## Verlag huishoudelijke elektrische installatie op laagspanning en zeer lage spanning

Referentie: <b>010-20260324-05</b>	Datum controle: <b>24/03/2026</b>
Keurder: <b>010</b>

Eigenaar:	EAN-code: <b>541448820056750131</b>
Adres installatie: <b>Postelarenweg 2 bus 3, 2400 - Mol</b>	Nummer teller(s): <b>1SAG1100800172</b>
	Distributienetbeheerder installatie: <b>Fluvius</b>
Datum uitvoering installatie:	<input type="checkbox"/> Vóór 01/10/1981 <input checked="" type="checkbox"/> Tussen 01/10/1981 en 01/06/2020 <input type="checkbox"/> Vanaf 01/06/2020
Type:	<input checked="" type="checkbox"/> Wooneenheid <input type="checkbox"/> Niet-huishoudelijk <input type="checkbox"/> PV <input type="checkbox"/> Batterij <input type="checkbox"/> Laadpaal

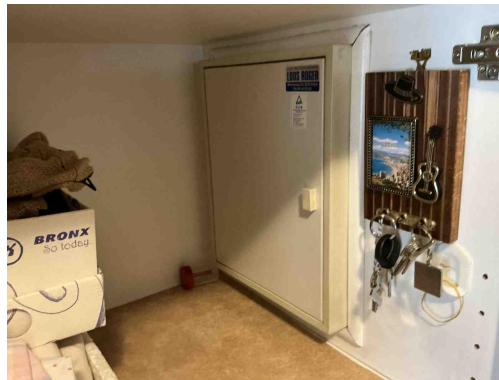
**B17** - De voedingsspanning is niet op elk bord vermeld (Boek 1: 3.1.3.3).  
*Opmerking: Oa bord 1*

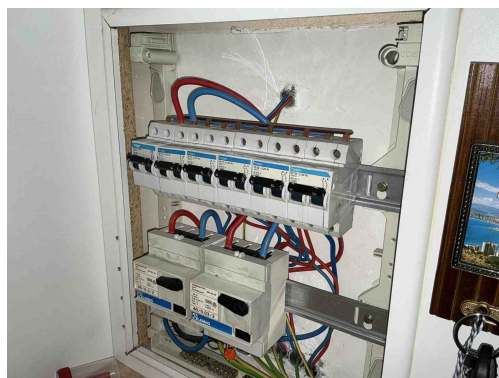
**C21** - Het gebruik van geleiders van het type VOB, zonder bijkomende afscherming is niet toegestaan (Boek 1: 5.2.9.6).  
*Opmerking: Oa keuken*

**C26** - De verbindingen zijn niet gebeurd in borden, in aftakdozen, aan de klemmen van contactdozen, schakelaars of in de verlichtingstoestellen (Boek 1: 5.2.6.1).  
*Opmerking: Oa keuken*
